**ЗАСЕДАНИЕ РАБОЧЕЙ ГРУППЫ ПО  
ВОПРОСАМ КАЧЕСТВА  
ОСУЩЕСТВЛЕНИЯ СК СКК  
ПОДРЯДНЫХ ОРГАНИЗАЦИЙ И  
КАЧЕСТВА СМР НА ОБЪЕКТАХ  
АО «СВЯЗЬТРАНСНЕФТЬ» I  
КВАРТАЛ 2021 ГОДА**

**Объект:** «Волоконно-оптическая линия связи на участке Альметьевск - Карабаш - ПУКО АО «Транснефть – Прикамье» - РРНУ»

**АКТ-ПРЕДУПРЕЖДЕНИЕ**

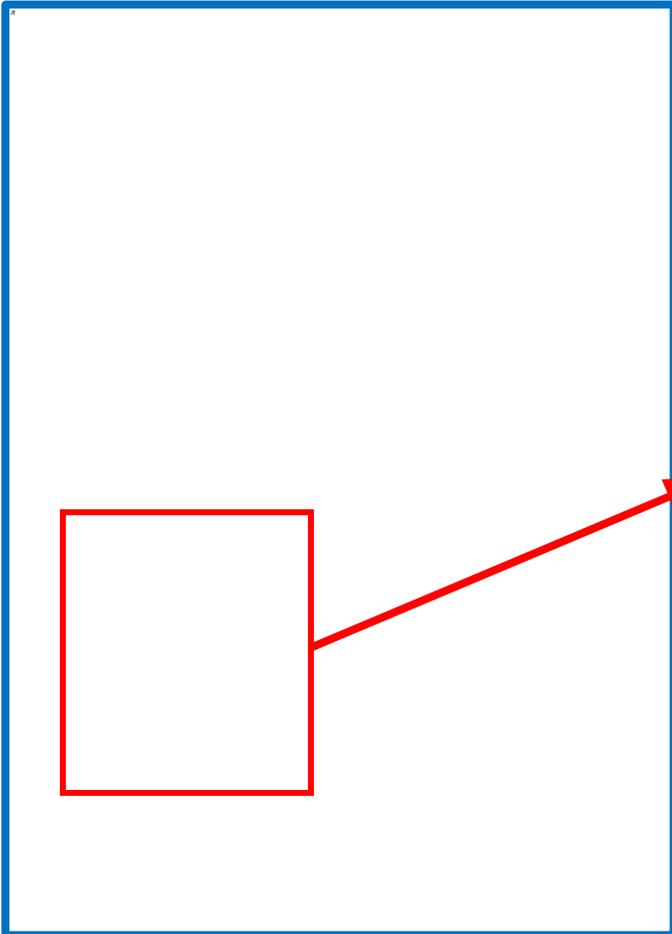
№ п/п	Краткое изложение выявленных несоответствий с указанием обозначения области проверки, в которой выявлены несоответствия [1,2,3...]	Замечания СКК в журнале замечаний и предписаний	Указание обозначения и пункта НД, требования которого нарушены
1	При проверке разрешительной документации, подписанной организацией ООО "РСС Инжиниринг" не предоставлен перечень приемо-сдаточной документации [2]	отсутствуют	ОР-01.010.30-КТН-0228-20 Ч.1 п. 10.2.1.1, ОР-01.010.30-КТН-0228-20 Ч.2 Инженер А. А.

При проверке разрешительной документации, подрядной организацией ООО "РСС Инжиниринг" не представлен перечень приемо-сдаточной документации
